GALLERIA DI BASE DEL BRENNERO – BRENNER BASISTUNNEL SE

ÄNDERUNG DES VORHABENS GEM. § 24G ABS. 1 UVP-G 2000

Sillschlucht Bei Innsbruck; Erweiterung der Baustellenfläche und Ersatzzufahrt im Bereich
Anbindung Bahnhof Innsbruck

ERGÄNZUNG ZUM UMWELTVERTRÄGLICHKEITSGUTACHTEN

Abbildung 2: ((HD) Fig. 1): Kationenbilanz ehem. Brunnen Air Liquide

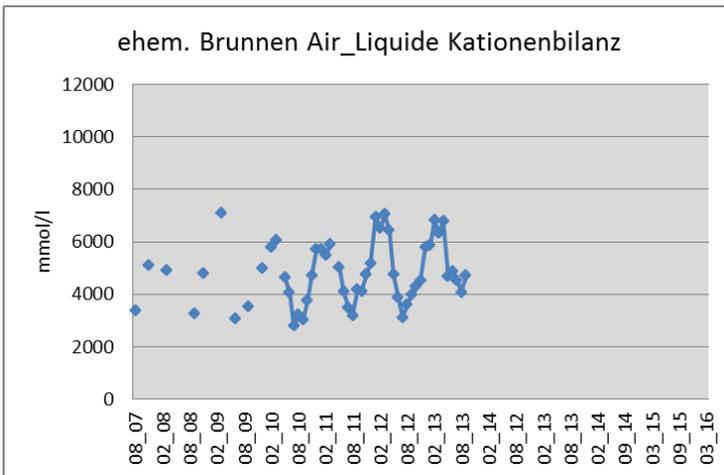
Gutachterliche Stellungnahme:

Vorbemerkung: Von den SV für Geologie und Hydrogeologie werden nur die Auswirkungen des Rückbaus der ehem. Air-Liquide Werksanlagen beurteilt. Wasserbautechnische oder Gewässerökologische Fragestellungen werden von den zuständigen SV behandelt.

Abbildung 5: ((KL) Abbildung 1): Lageplan der Baumaschinen und Transportwege in der Sillschlucht - Abbildung 6-2 des Berichts D0415-UTB-00001-30.

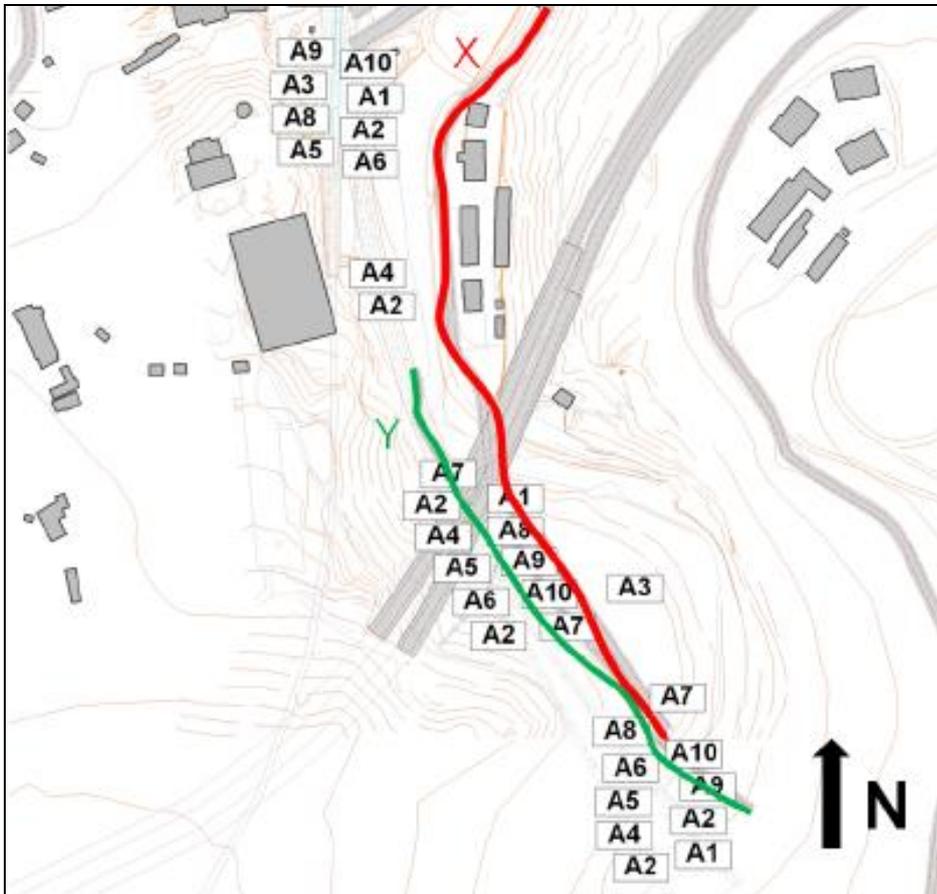
Zum Maschinen- und Fahrzeugeinsatz wird in der Ergänzung und Nachreichung vom 10.5.2016, Zl. 28075A-HaJo/HaJo ausgeführt:

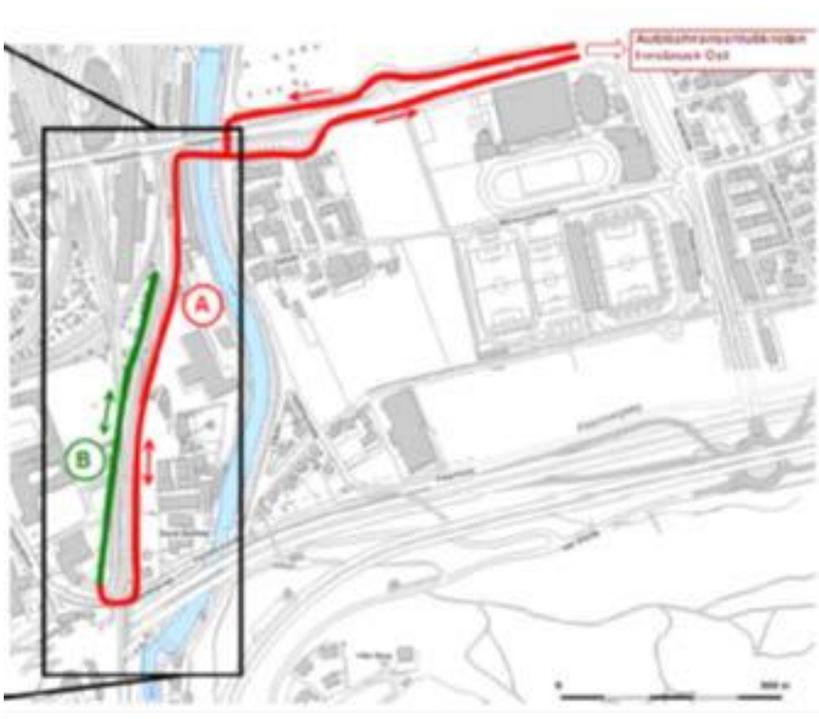
„5. Bartlmä:

Hier fehlt schlichtweg Platz zur Bauherstellung. Mit dieser BE-Fläche sind keine Änderungen in Bezug auf Lärm oder Luftschadstoffe verbunden. Die benötigte Fläche bildet bereits jetzt eine genutzte Gewerbefläche (Autoabschleppdienst). Der Umfang der Bautätigkeit zur Anbindung des Hauptbahnhofs an den Brenner Basistunnel bleibt völlig unverändert.“

„Baumgriff und Bauintensität in Bartlmä bleiben unverändert und damit auch die Immissionsbelastung.“
